Lieux d'élimination complémentaires au Centre de tri/compostage et incinération des déchets solides

Réponses aux questions et commentaires
à l'étude d'impact sur l'Environnement

M.R.C. des Iles-de-la-Madeleine
C.P. 339
Cap-aux-Meules (Québec)
G0B 1B0
Mars ~~1994~~
Projet 6626

Objet: Réponses aux questions et commentaires du Ministère concernant le projet de d'établissement d'un lieu d'élimination complémentaire et d'un dépôt de matériaux secs aux Îles-de-la-Madeleine
DOCUMENT COMPLÉMENTAIRE

CLIENT:	ILES DE LA MADELINE			FAIT/MADE	D.N.	VERIFIE/CHECKED	D.N.	DATE	FEV. 1994
PROJ.:	COMPLEXE DE GESTION INTEGREE DES DECHETS			APPR.	L.M.	ECHELLE/SCALE	N.T.S.	DATE REV.	FEV. 1995
SNC-LAVALIN				DIAGRAMME DE PROCEDURE		CONT	6626	SUBDIV.	1000
						ELEMENT	41DD	NO.	CR2

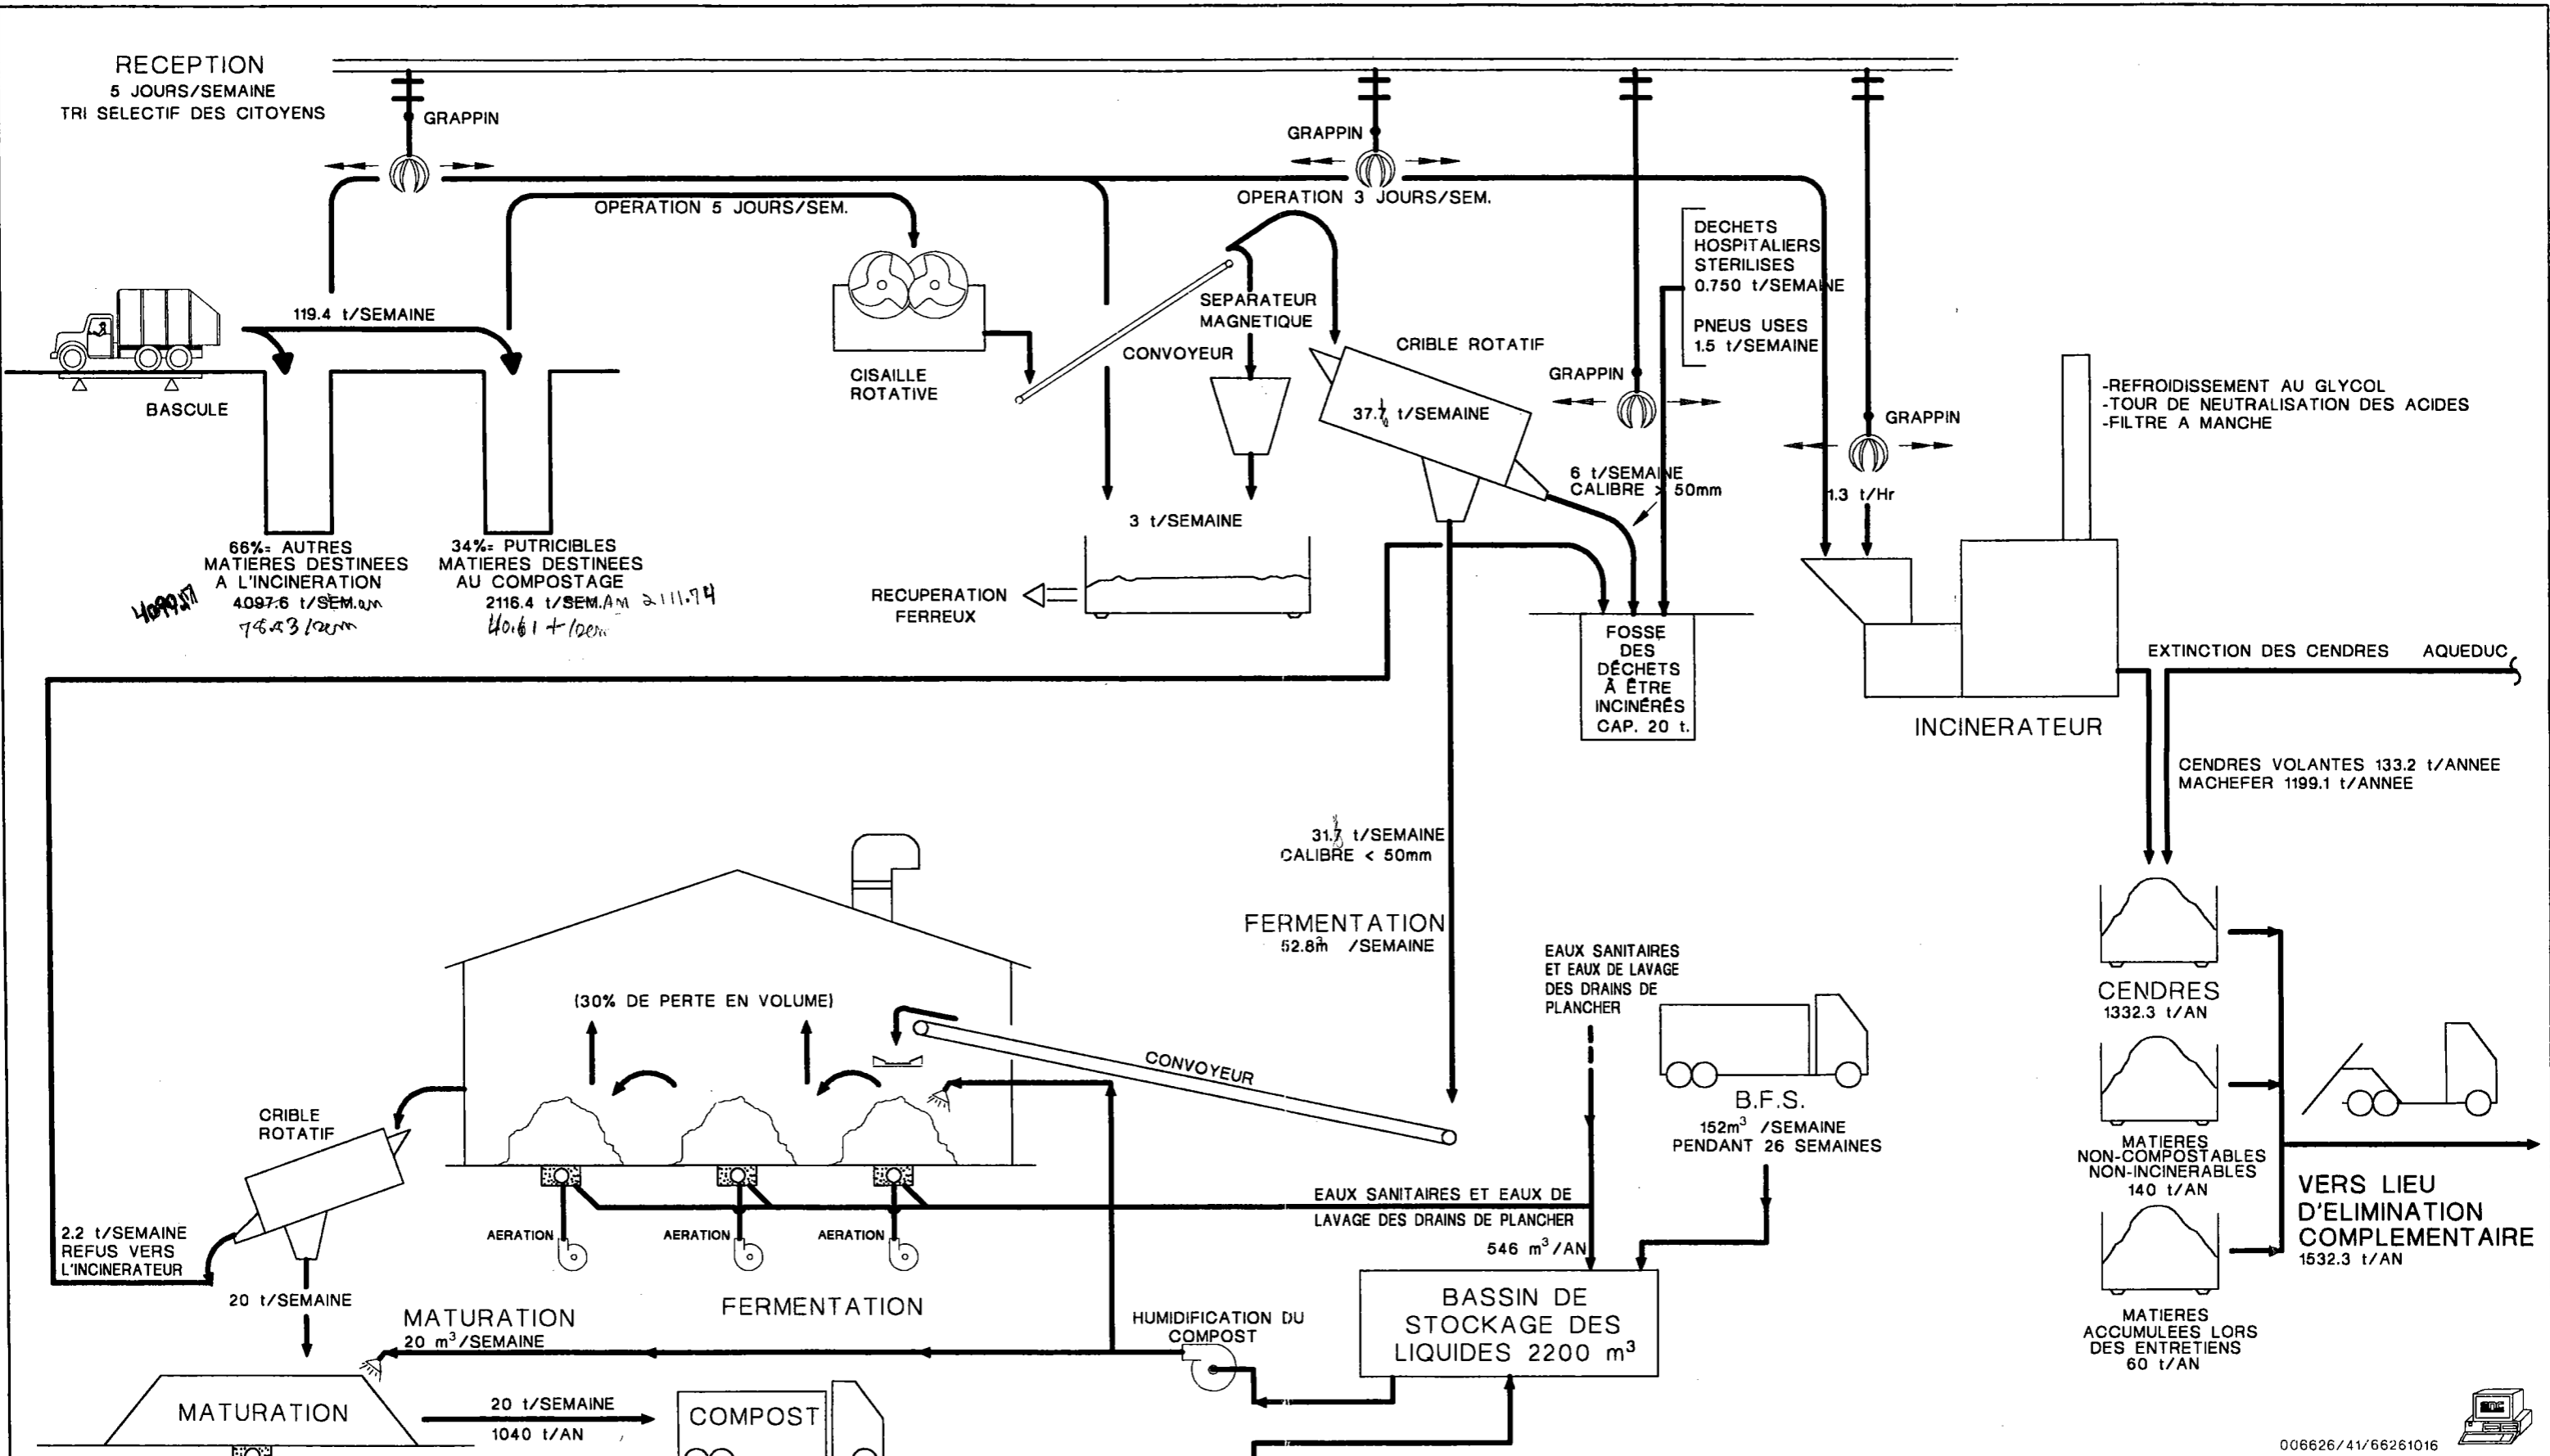
Pour ce qui est des différentes questions qui concernent: La quantité de déchets généré, Est-il exact de déduire, Quand à la post-fermentation, Le résultat de la fermentation, La déduction comme tonnage total à incinérer et La précision de certains chiffres, tous ces items sont répondus et se traduisent par le croquis 2 révisé.

alors que le croquis révisé du diagramme de procédé 6626-0000-41DD-CR2, rév. 01 est inséré à la réponse 4.

4099.27
 66% = AUTRES MATIERES DESTINEES A L'INCINERATION 4097.6 t/SEM. AN 7423 t/AN
 34% = PUTRICIBLES MATIERES DESTINEES AU COMPOSTAGE 2116.4 t/SEM. AN 2111.94 t/AN 4061 t/AN
